ガラス固化体検査室天井クレーンつり具 概要図（接触部の変更）

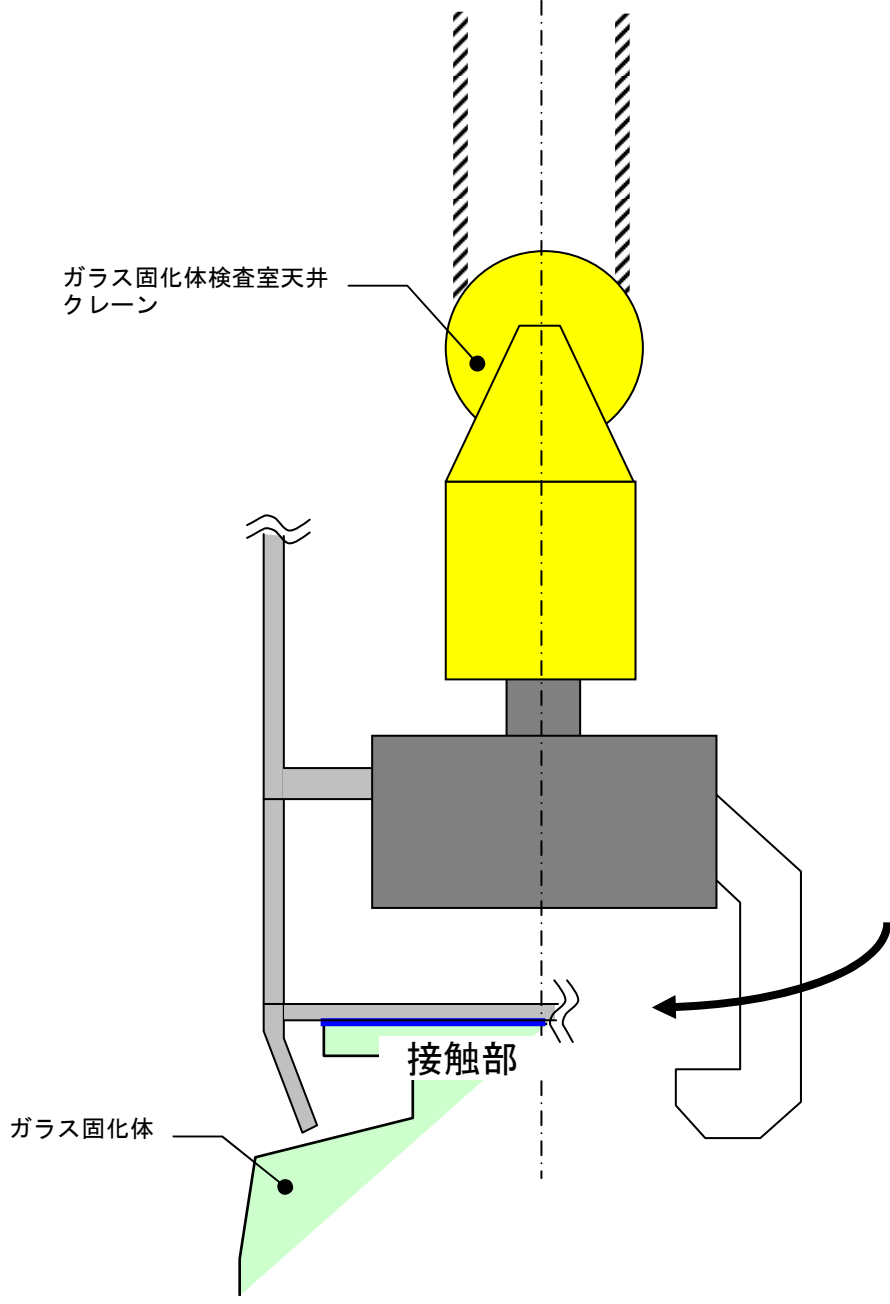
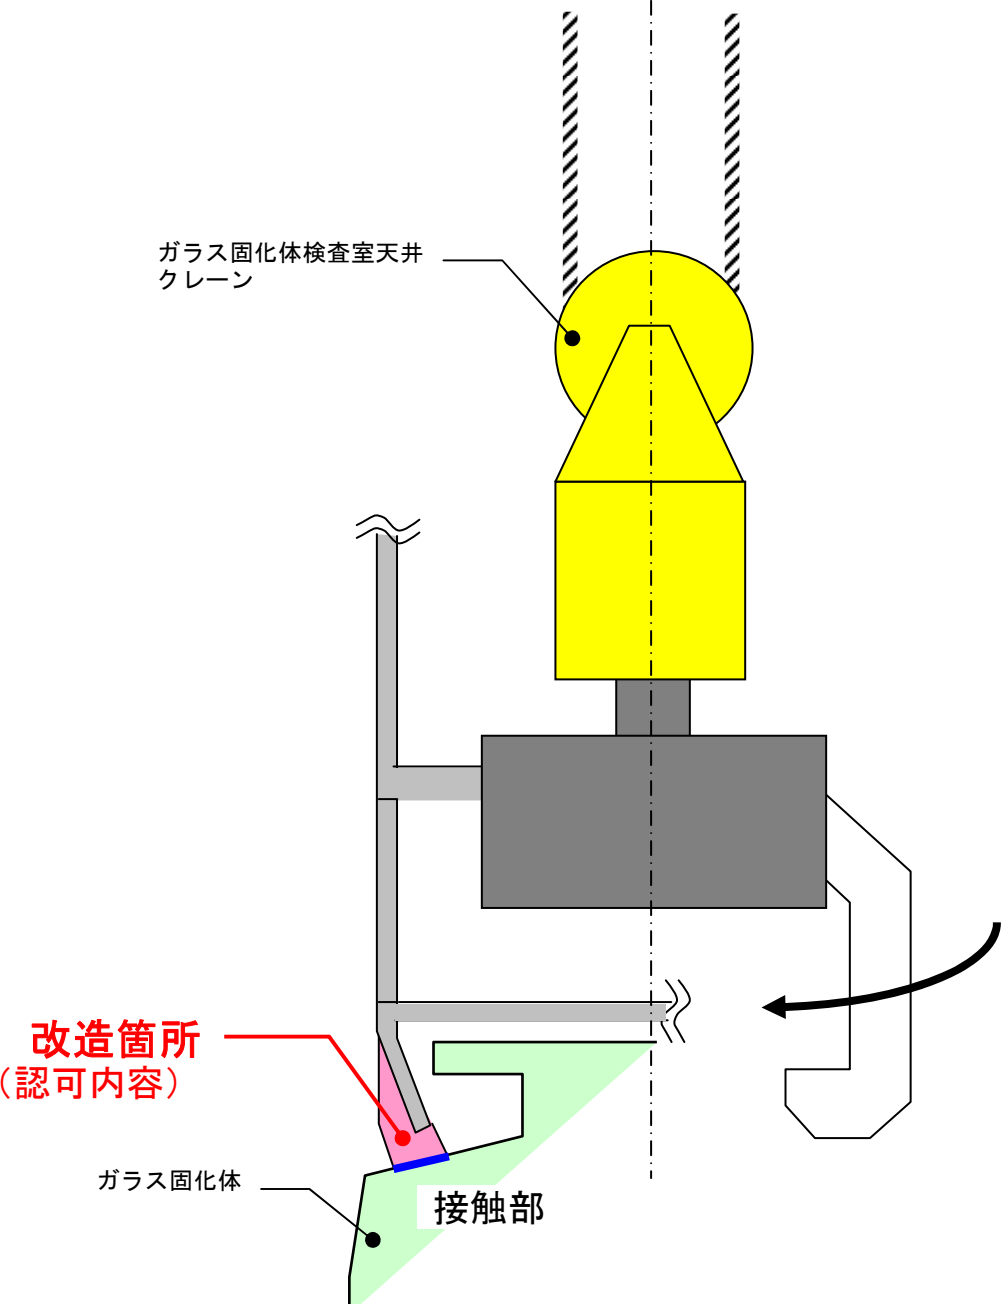
変更前	変更後	主な内容
 <p data-bbox="409 632 655 684">ガラス固化体検査室天井クレーン</p> <p data-bbox="350 1430 492 1455">ガラス固化体</p> <p data-bbox="724 1360 834 1392">接触部</p> <p data-bbox="483 1654 1071 1703">ガラス固化体 把持時（改造前）</p>	 <p data-bbox="1516 611 1762 663">ガラス固化体検査室天井クレーン</p> <p data-bbox="1368 1339 1555 1419">改造箇所 (認可内容)</p> <p data-bbox="1457 1482 1599 1507">ガラス固化体</p> <p data-bbox="1768 1503 1878 1535">接触部</p> <p data-bbox="1670 1654 2258 1703">ガラス固化体 把持時（改造後）</p>	<p data-bbox="2371 352 2674 552">ガラス固化体検査室天井クレーン（つり具）による汚染拡散のリスク低減を図るため、つり具とガラス固化体の接触部を変更する。</p>
